東海第二発電所 設計及び工事計画に係る説明資料 コメント回答 (防潮堤（鋼製防護壁）の不具合事象)

2024年8月7日
日本原子力発電株式会社

審査会合コメント整理表

(1) 地中連続壁部の扱い

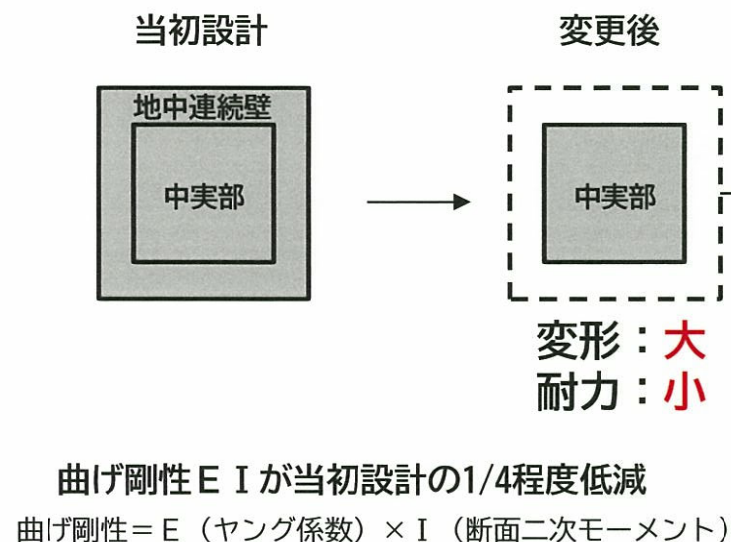
- 現状の調査結果からは不具合の全容を確認したことにはならないため、作り直しも含めて対応方針を整理して示すこと。

- ・不確かさが残る地中連続壁部を上部の鋼製防護壁を支持する構造としては使用しない設計に変更する
- ・地中連続壁部は残置し，中実部基礎構築のための土留壁として使用する。

- ・中実部基礎のみの基礎では，地震・津波時の変位等が大きくなるため，周辺地盤の地盤改良や基礎の追加設置などにより，変位等を抑制し，安全裕度を向上させる。
- ・土留壁となる地中連続壁部が，本体基礎に及ぼす影響について確認する。
